BT0141
08.10.96

Assunto: Alteração do Tirante 00.0001.24.5

Modelos: BWR22A/ BLL 22 EDB

Marca: Brastemp

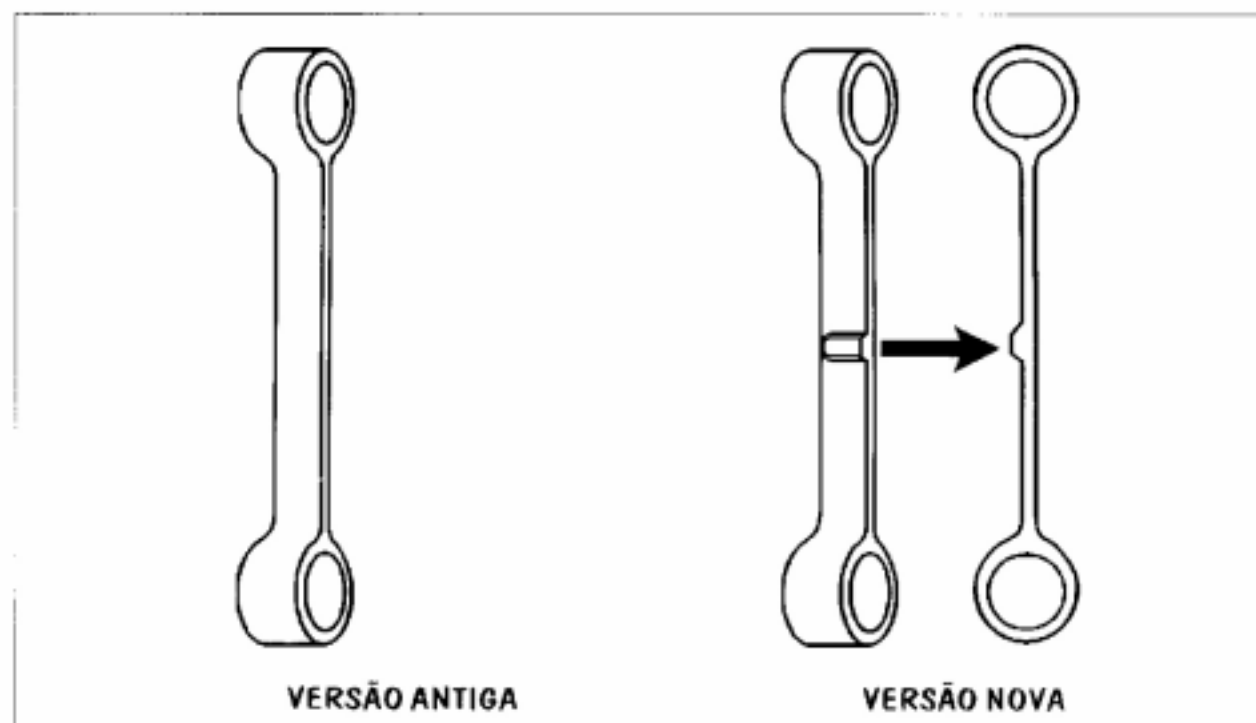
A partir de 01/10/96 o TIRANTE (00.0001.24.5) das Lavadoras BLL 22 EDA e BWR 22A sofreu modificação visando reforçar sua estrutura.

Foi acrescentado um ressalto na região central aumentando sua resistência mecânica.

Não haverá mudança de código, uma vez que o novo Tirante é totalmente intercambiável com o anterior.
